DIRECTION DE  
L'ENVIRONNEMENT

N° 2012-4464/DENV

Objet : installations classées pour la protection de l'environnement (ICPE) – visite d'inspection de l'ouvrage de traitement et d'épuration des eaux usées de la résidence Les Orchidées en date du 26 janvier 2012

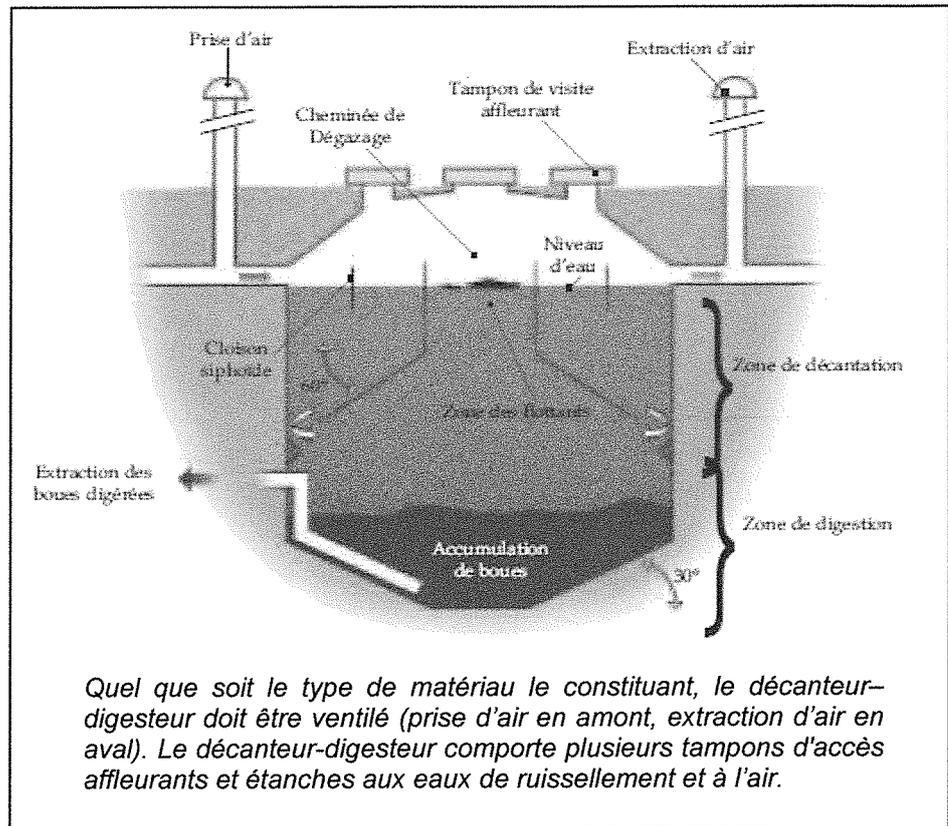
Les tests à la fumée ont été réalisés par la société Epureau, par injection de fumée dans le décanteur digesteur. Ces tests n'ont pas été concluants, la fumée n'ayant pas été observée en sortie des ventilations en toiture (la fumée sortait par les regards non étanches du décanteur digesteur), sans doute en raison de la contre pente observée sur les conduites de ventilation.

Le défaut de ventilation est confirmé par la présence d'odeurs de soufre ressentie par les locataires lors de la période de forte chaleur du mois de décembre.

Il a donc été convenu la mise en œuvre en toiture des extracteurs d'air statiques plus performants. Il est également demandé de reprendre l'étanchéité des regards d'accès au décanteur digesteur.

Si les nuisances olfactives persistent, il sera alors demandé de reprendre la ventilation de façon à éliminer les contres pentes, en raccordant la prise d'air à l'amont de l'ouvrage et l'extraction de l'air à l'aval (si ces travaux peuvent être réalisés à moindre frais, sans ouverture de tranchée au niveau du parking, il est conseillé de les réaliser sans attendre).
